INSTALLATION & MODIFICATION INSTRUCTION

IMI-0165

IGBT 4DRIVER TRENCH 560214: SOSTITUZIONE RESISTENZA SU INGRESSO DC- di HCPL 3700

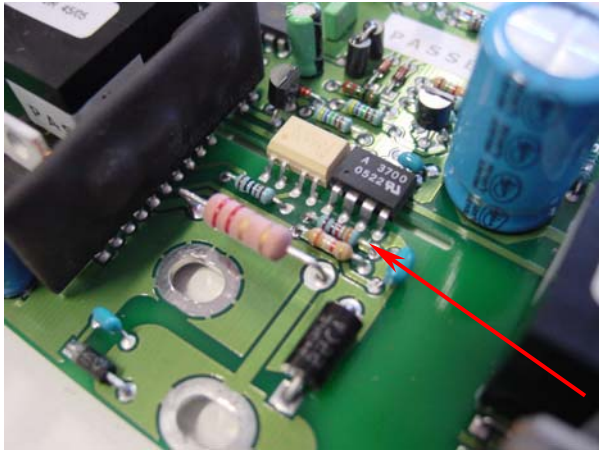
Le resistenze sono R34, R49, R15, R65 DEL VALORE DI 3.9k; Vanno sostituite con 4 resistenze da 3.3k.
